2004年11月24日
三菱ふそうトラック・バス株式会社
広報部

三菱ふそう大型車のハブ リコールについて

ハブ強度検証手法の見直し

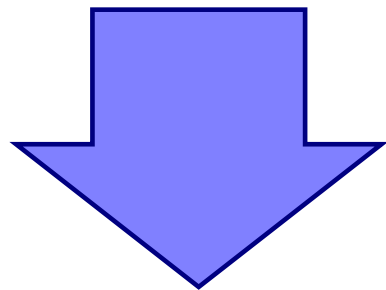
従来

相対評価

従来ハブより強度が
改善されていればOK

今回

従来ハブにおける「強度」と「不具合発生距離」との
相関関係から、強度を改善した対策ハブの走行寿命を予測

公道での評価コースを設定し、
走行時にハブに加わる
応力の強さ・頻度を定量的に
計測
市場の実態よりも厳しい旋回
条件を反映した実車試験による
応力計測(意地悪試験)

新判定基準をクリアしていればOK

対策ハブの走行寿命を予測
(今回は従来ハブも実施)

フロント

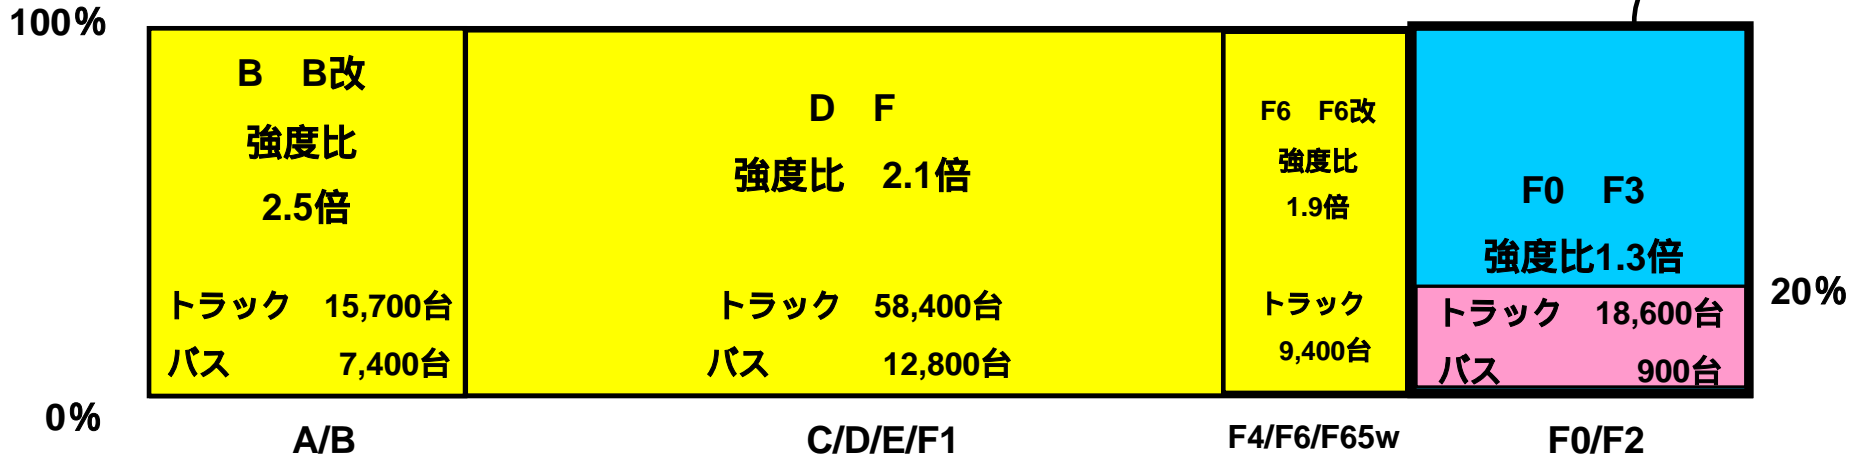
'83年7月以降の实在登録台数205,300台、内届出済み103,700台、今回届出19,500台 計123,200台を市場措置 (60%)

リア

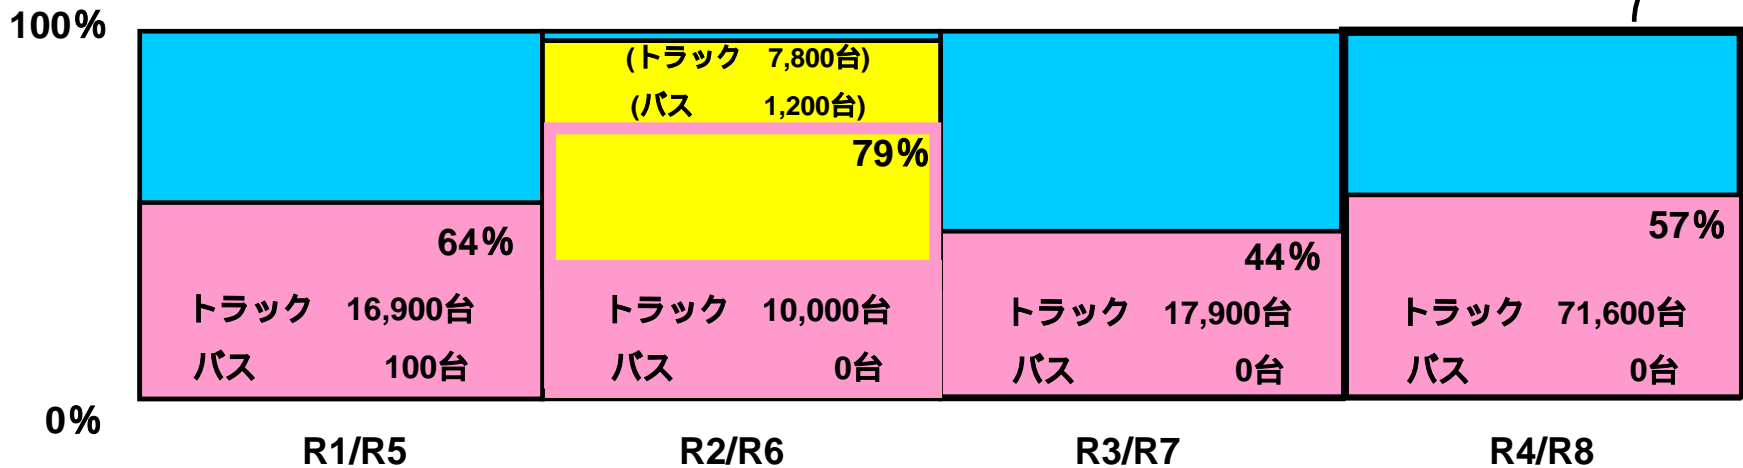
'83年7月以降の实在登録台数205,300台、内届出済み9,000台、今回届出116,500台 計125,500台を市場措置 (61%)

リヤハブ構成図（亀裂個所と周辺部品）

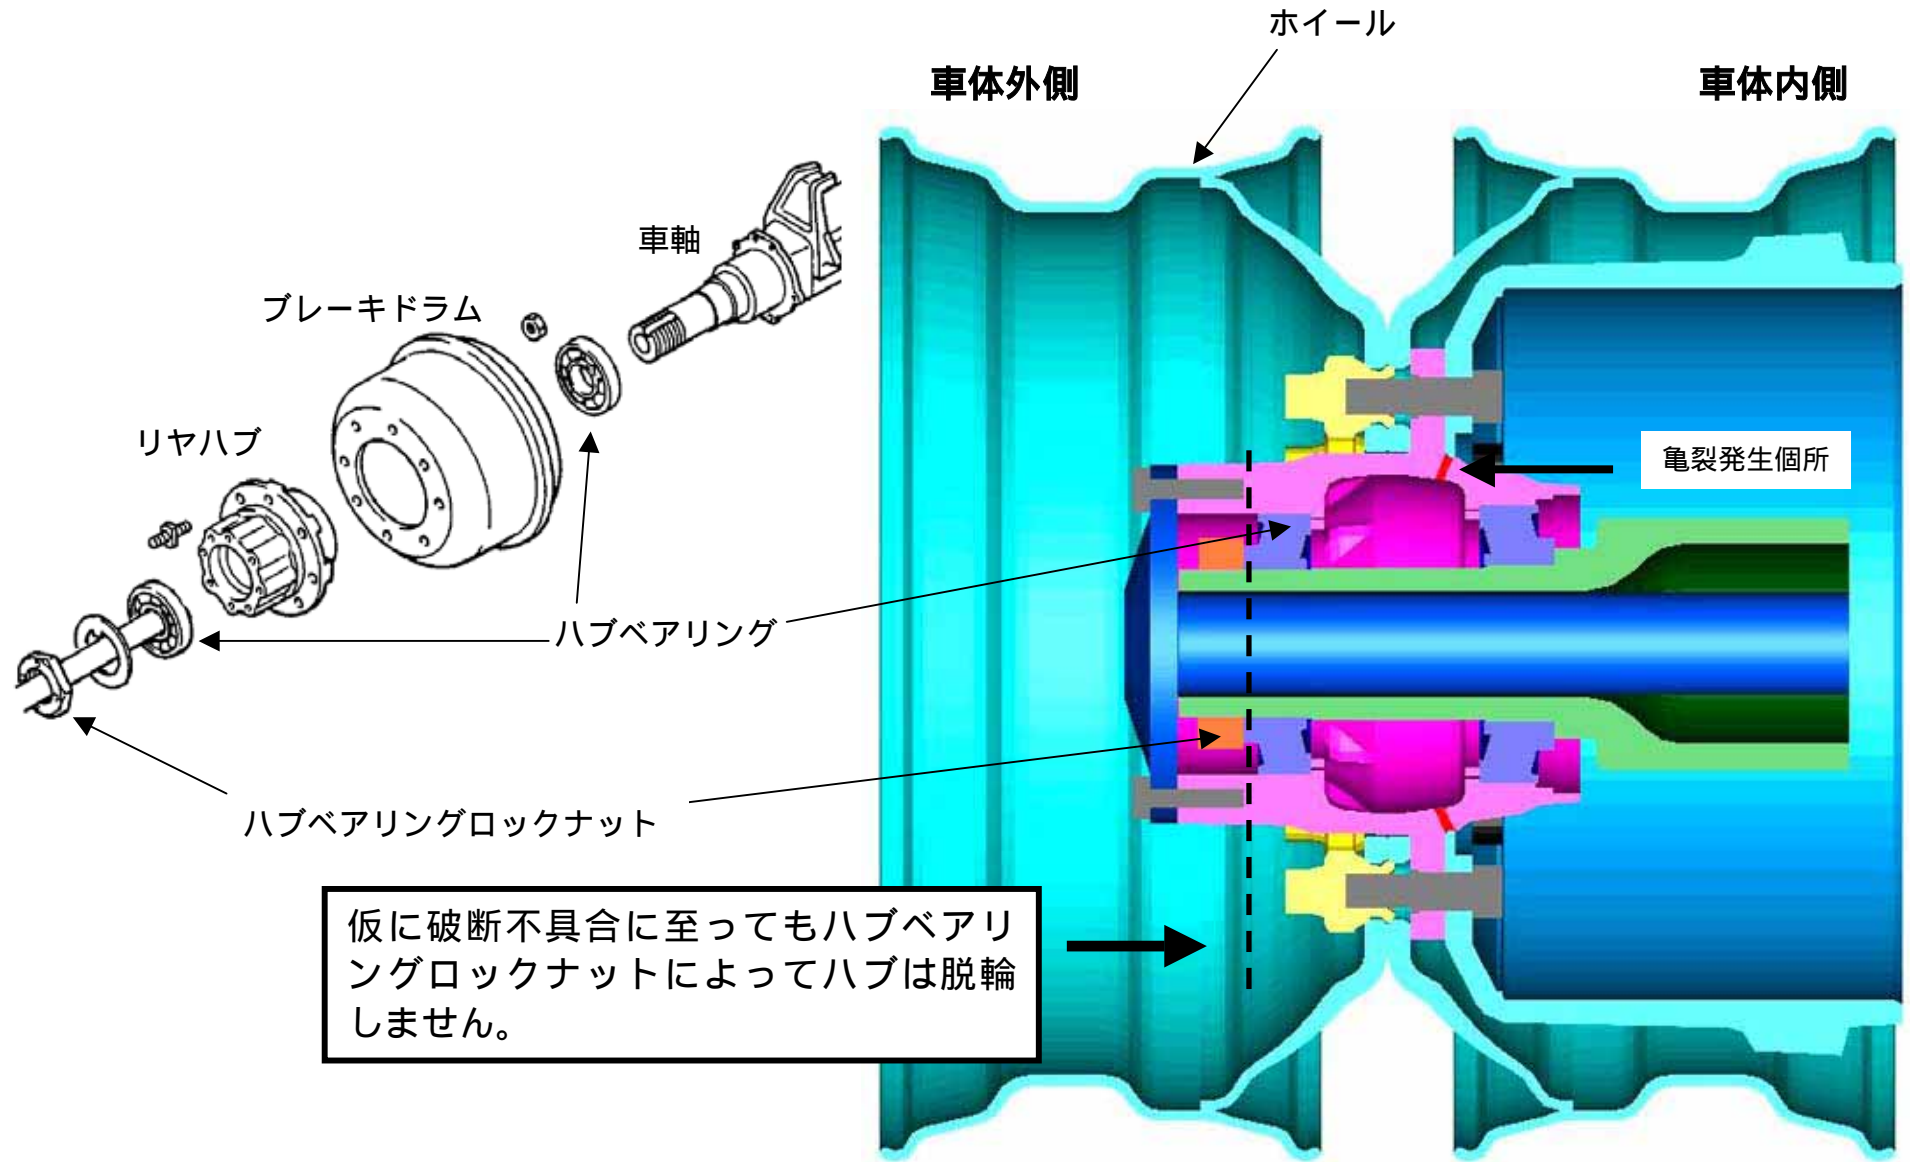
- ・ 事故情報はございませんが、商品情報連絡書による不具合情報は16件(93年12月～04年10月)ございます。
(全てダンプ車、R1：1件、R3：12件、R4：3件)
走行キロ：4.4万キロ～102.6万キロ
発見状況：点検時、車検時、路上故障
- ・ なお、リヤハブは構造上脱輪が発生致しません。詳細は資料3の図をご参照下さい。

仮に破断不具合に至ってもハブベアリングロックナットによってハブは脱輪しません。
